Bahnhofzentrum Uster; Erschliessungskonzeption

Bushof - Systemansatz 'Konzentration'

Bushof Uster: Stellungnahme zu Varianten «Konzentration» und «Splitting»

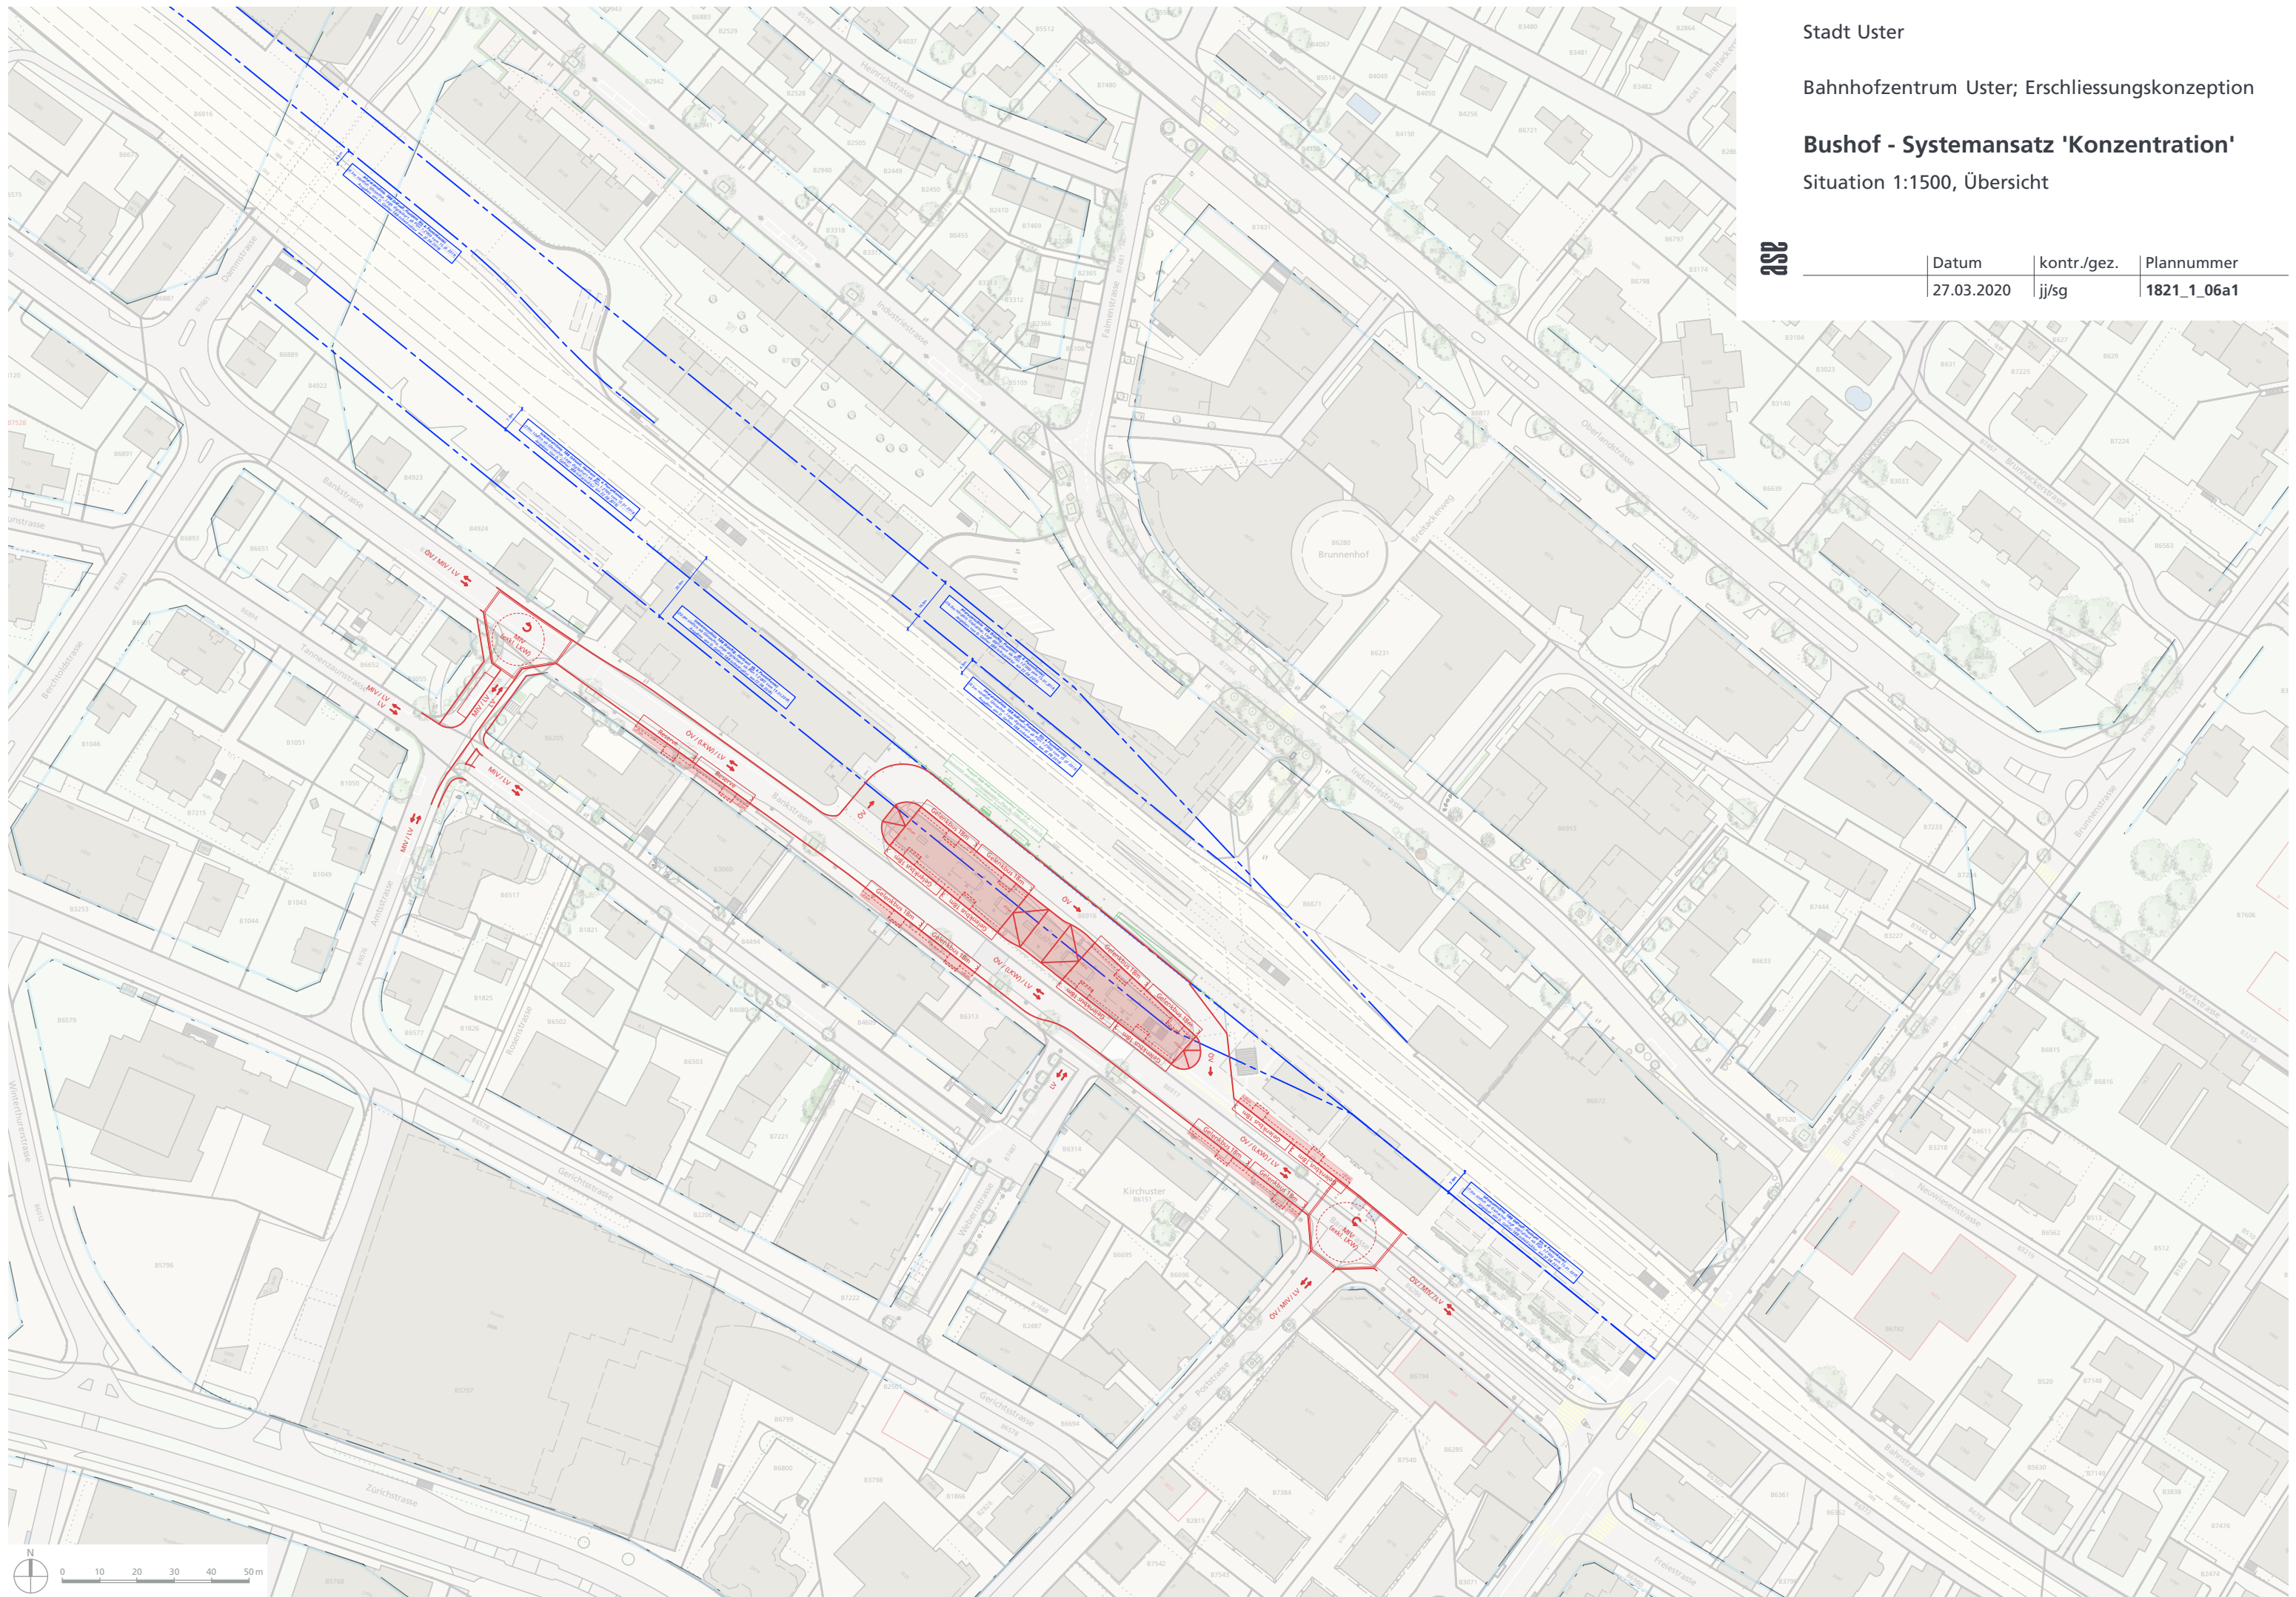
- Uster ist die drittgrösste Stadt im Kanton Zürich und hat einen bedeutenden Zentrumscharakter. Gleichzeitig bleibt das S-Bahn-Angebot im Ausbauschnitt 2035 bei viertelstündlichen Verbindungen von nach Stadelhofen/Zürich HB (schnell/langsam), ergänzt mit halbstündlichen Verbindungen von/nach Oerlikon/Zürich HB (schnell/langsam). Folglich wird der Feinverteiler am Bahnhof Uster faktisch zum grössten öV-Knoten im Kanton Zürich; der Bedarf an 14+2 Kanten wurde bereits nachgewiesen.
- Für den Zeitpunkt 2035 liegt noch kein zwischen der Stadt Uster und den VZO abgestimmtes Buskonzept vor.
Der Vorschlag im STEK-Konzept berücksichtigt den Bahnfahrplan 2035 sowie die zunehmend kritischen Umlaufzeiten nicht.
Beide Punkte führen dazu, dass z.B. bei den Linien 812 und 813 ein künftiger 7.5'-Takt einem 10'-Takt gegenüberzustellen ist oder z.B. die 817 weiterhin bis zum See fahren soll.

Kriterium:	„Konzentration“:	„Splitting“:
Eignung der Linien für Splitting	Kein Splitting	725 sowie 827 und 830 →3 von 4 Kanten belegt
Erhalt Bus/Bus-Anschlüsse	Kein Splitting, aber: Fusswege bis 200m!	Erhalt der meisten Anschlüsse im Süden (Fusswege bis 200m!); Aufhebung zwischen Süd und Nord
Einschränkungen in Kantennutzung	2 Fliesskanten „Mobilier“ sowie 2 Fliesskanten „Kiosk/avec“: Wendende Kurse mit Rundfahrt um den ganzen Bushof (lange Fahrwege)	2 Fliesskanten „Mobilier“: Wendende Kurse mit Rundfahrt um den ganzen Bushof (lange Fahrwege)
	2 Kanten „Bibliothek“ sowie 2 Kanten „McDonald's“: Nur in Fahrtrichtung West→Ost nutzbar	2 Kanten „Bibliothek“: Nur in Fahrtrichtung West→Ost nutzbar

Beide Varianten ermöglichen in der jetzigen Form keine flexible Nutzung der Haltekanten (Fliesskanten und/oder Splitting).

Die Variante Konzentration ermöglicht (mindestens in der Theorie) Bus/Bus-Anschlüsse etwas besser, weist jedoch höhere Einschränkungen auf.

So ist u.a. ungewiss, wie bei der Varianten „Konzentration“ die PostAuto-Linien sinnvoll auf dem Bushof angeordnet werden, ohne (infolge neuem mIV-Regime via Bahnübergang Brunnenstrasse) vor dem dannzumal noch länger geschlossenen Bahnübergang zu stehen kommen oder ohne andere flexible Plätze zu belegen.

Aufgrund der Einschränkungen drängt sich eine Variante „Splitting+“ auf:

Die bestehende Variante „Splitting“ soll aufgrund der Einschränkungen um Reservekanten auf der Südseite ergänzt werden: Entweder mit je einer Reservekante „Kiosk/avec“ und „McDonald’s“ („Splitting+ A“) oder zwei Reserve-Fliesskanten „Kiosk/avec“ („Splitting+ B“)

Insgesamt wäre „Splitting+ B“ (+2 Fliesskanten Kiosk/avec) die bessere Variante, da eine weitere Kante in beide Richtungen nutzbar ist. Dies dient insbesondere auch den zurzeit noch offenen Angeboten Richtung Eschenbühl, Seestrasse oder Seegräben.

Aufgrund der Einschränkungen der beiden bisherigen Bushof-Varianten empfehlen die VZO, die Variante „Splitting+ B“ umzusetzen: Diese basiert auf der bisherigen Variante „Splitting“, sieht jedoch zwei zusätzliche Reserve-Fliesskanten beim Kiosk/avec vor. Dieser Platz wäre bei der Variante „Konzentration“ ohnehin notwendig – und dient nun einem zukunftstauglichen Feinverteilerangebot am grossen Umsteigeknoten Uster.

Bushof - Systemansatz 'Splitting'

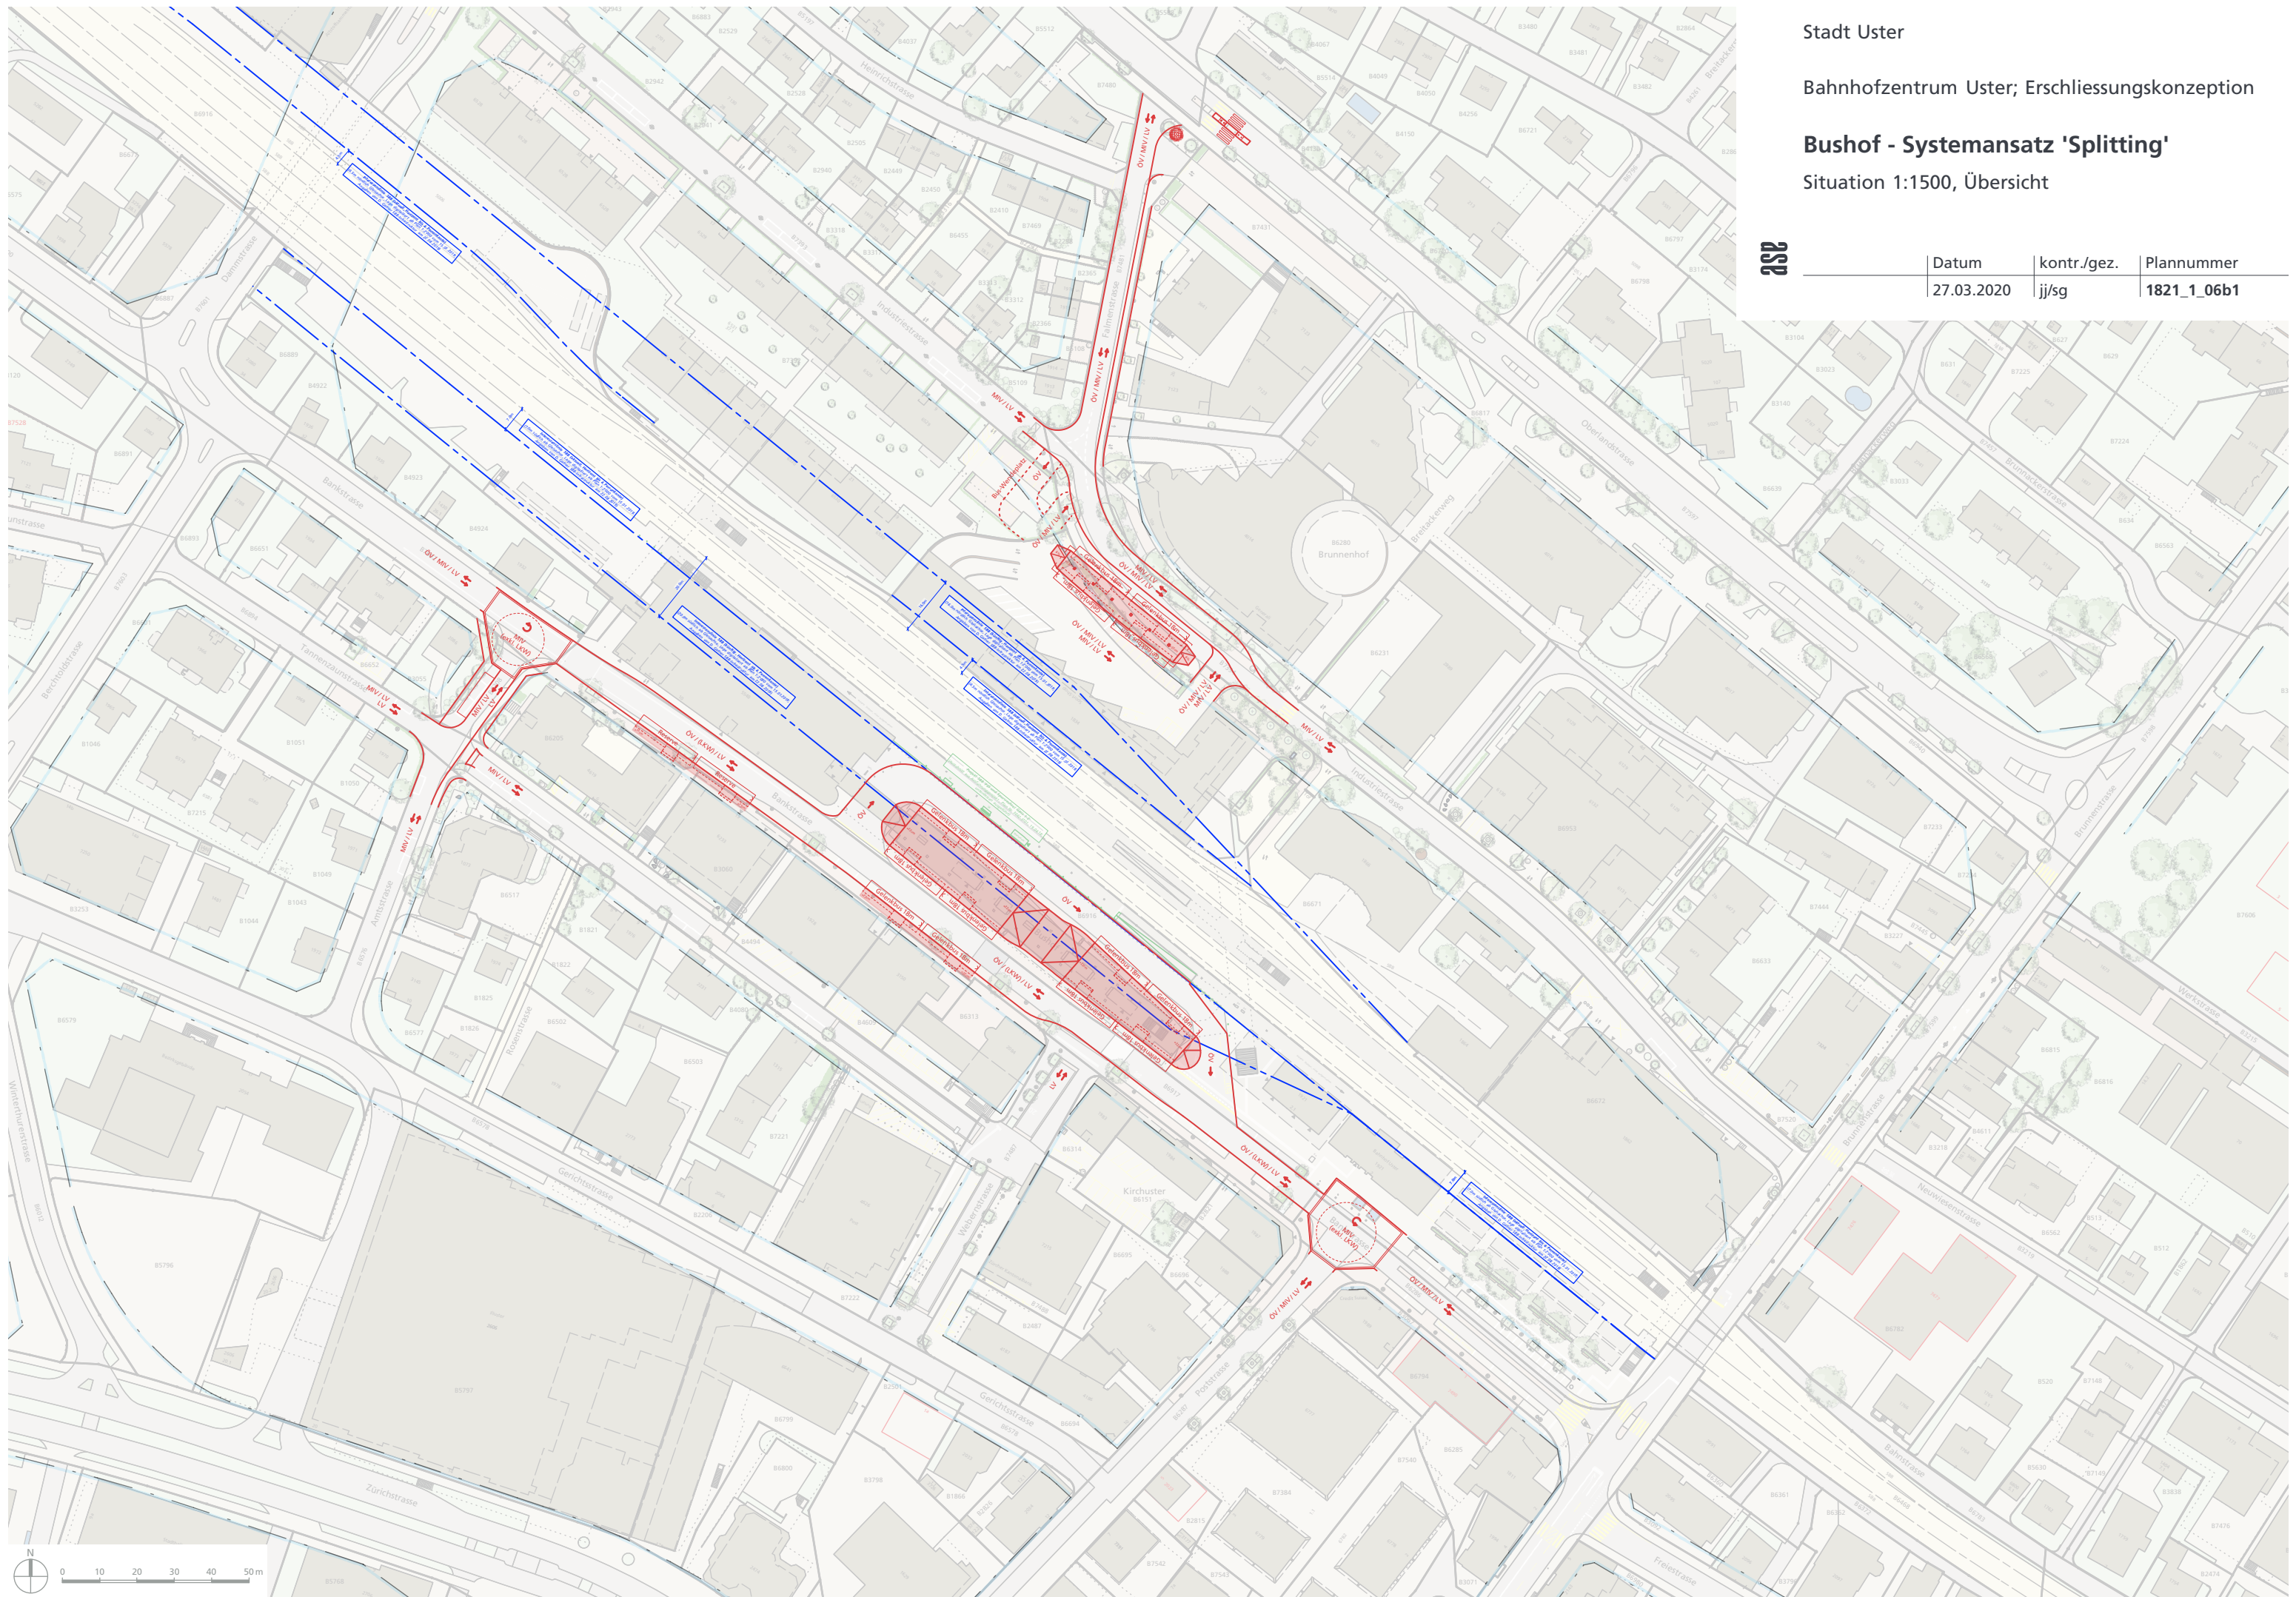
Kriterium	„Splitting+ A“ + 1 Kante Kiosk/avec + 1 Kante McDonald's	„Splitting+ B“ + 2 Fliesskanten Kiosk/avec
Eignung der Linien für Splitting	725 sowie 827 und 830 → 3 von 4 Kanten belegt	
Erhalt Bus/Bus-Anschlüsse	Erhalt der meisten Anschlüsse im Süden (Fusswege bis 200m); Aufhebung zwischen Süd und Nord	
Einschränkungen in Kantennutzung	2 Fliesskanten „Mobilier“ +1 Kante „Kiosk/avec“: Wendende Kurse mit Rundfahrt um den ganzen Bushof (lange Fahrwege)	2 Fliesskanten „Mobilier“: +2 Fliesskanten „Kiosk/avec“ Wendende Kurse mit Rundfahrt um den ganzen Bushof (lange Fahrwege)
	2 Fliesskanten „Bibliothek“ +1 Kante „McDonald's“: Nur in Fahrtrichtung West→Ost nutzbar	2 Fliesskanten „Bibliothek“: Nur in Fahrtrichtung West→Ost nutzbar

Die beiden weiteren Reservekanten ermöglichen zusätzliche Flexibilität, welche die Einschränkungen bei den Basisvarianten „Konzentration“ und „Splitting“ etwa kompensieren.
